**AVIS RELATIF À LA PROTECTION
CONTRE LES EVENTUELS EFFETS NOCIFS ET NUISANCES
PROVOQUÉS PAR LES RAYONNEMENTS NON IONISANTS
GÉNÉRÉS PAR DES ANTENNES ÉMETTRICES STATIONNAIRES**

Commune : GOZEE (THUIN) - Exploitant : ORANGE

Référence exploitant : 676C1_1 / 32676C1_1 / 42676C1_1/ 52676C1_1

Rapport n° 43 / 2024

Figure 1 : Vue en plan des lieux de séjour et des points de contrôle

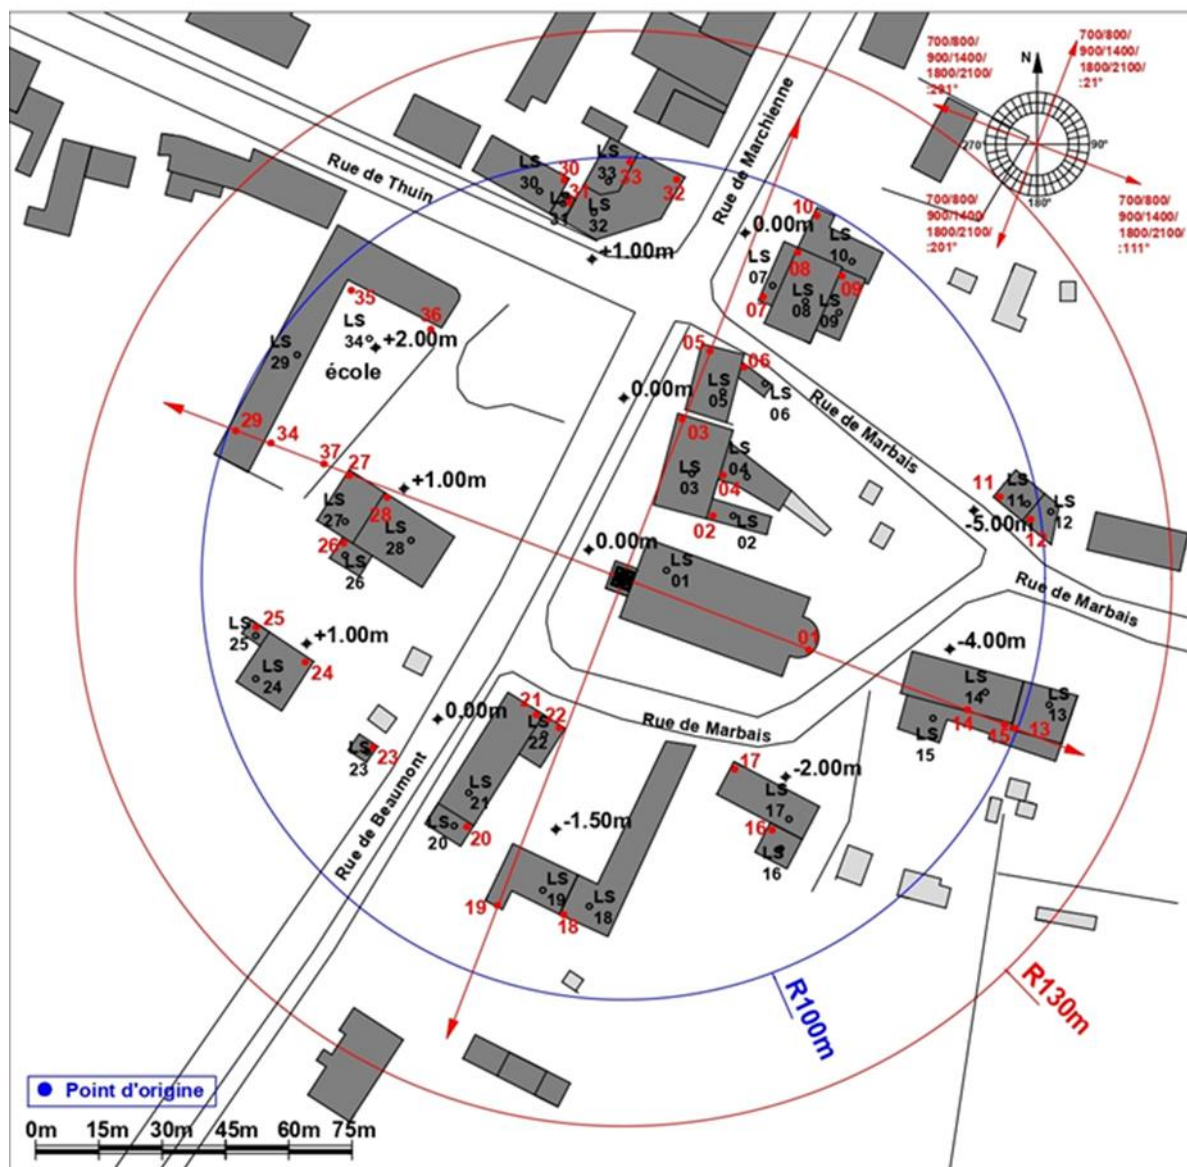
- le numéro du point de contrôle repris sur un des plans de la figure 1;
- le numéro du LS dans lequel se trouve le point de contrôle de la 1^{ère} colonne ;
- l'atténuation d'obstacle prise en compte pour le calcul de l'indice d'exposition dans le LS ;
- le résultat du calcul de l'indice d'exposition.

N° point de contrôle	LS	Atténuation (dB)	Indice d'exposition relatif à la limite par installation IE_i
37	LS34	0,0	0,907
34	LS34	0,0	0,801
3	LS03	3,0	0,716
5	LS05	3,0	0,651
36	LS34	0,0	0,602
33	LS33	0,0	0,542
35	LS34	0,0	0,516
28	LS28	3,0	0,506
7	LS07	3,0	0,495
19	LS19	3,0	0,491
20	LS20	3,0	0,441
8	LS08	3,0	0,417
18	LS18	3,0	0,408
9	LS09	3,0	0,350
29	LS29	3,0	0,348
10	LS10	3,0	0,340
14	LS14	3,0	0,338
24	LS24	3,0	0,337
32	LS32	3,0	0,333
27	LS27	3,0	0,315
13	LS13	3,0	0,283
31	LS31	3,0	0,269
23	LS23	3,0	0,264
25	LS25	3,0	0,264
15	LS15	3,0	0,262
26	LS26	3,0	0,260
30	LS30	3,0	0,252
11	LS11	3,0	0,231
6	LS06	3,0	0,217
16	LS16	3,0	0,188
12	LS12	3,0	0,185
17	LS17	3,0	0,154
1	LS01	3,0	0,071
21	LS21	3,0	0,067
22	LS22	3,0	0,055

En ce qui concerne les antennes de l'installation mentionnées dans le tableau 1, la distance maximale à laquelle la limite pourrait être atteinte, à l'extérieur, est égale à 86,9 m. S'il n'y a pas de LS à une distance inférieure, les antennes respectent forcément la limite d'immission.

Dans le cas des LS situés à l'intérieur des bâtiments, une atténuation d'obstacle est prise en compte et il en résulte que la distance maximale à laquelle la limite pourrait être atteinte se réduit à 61,5 m.

Les résultats de l'évaluation décrite au paragraphe 4 indiquent que les antennes émettrices stationnaires de l'installation faisant l'objet du présent avis ne produisent pas, dans un lieu de séjour, un rayonnement électromagnétique maximum supérieur aux limites fixées à l'article 4 du décret.

En conclusion, les antennes émettrices stationnaires faisant partie de l'installation référencée dans le paragraphe 2 et dont les caractéristiques techniques sont résumées dans le tableau 1 **respectent les limites d'immission** fixées à l'article 4 du décret du 8 décembre 2022 (M.B. du 16.12.2022) modifiant le décret du 3 avril 2009 relatif à la protection contre les éventuels effets nocifs et nuisances provoqués par les rayonnements non ionisants générés par des antennes émettrices stationnaires.
